株式会社 ハタヤリミテッド
株式会社 畑屋製作所

AP型、LP型コードリール仕様変更のご案内

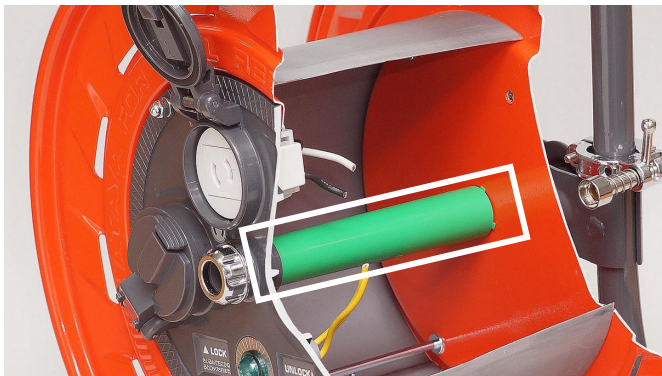
さて、1968年の生産開始以来、安全性や使いやすさを求め、数多くの改良を施して参りましたAP型、LP型コードリールにつきまして、この度、内部コンセント配線部と中心軸との万一の短絡を防ぐため、配線保護カバーを取り付け、更なる安全性の向上を図りました。変更に際しましては、流通段階での在庫分もあるため、しばらくの間、現行品と変更品が混在するかと存じますが、何卒ご理解賜り、ご了承いただきますようお願い申し上げます。

配線保護カバー（緑色）の取り付け
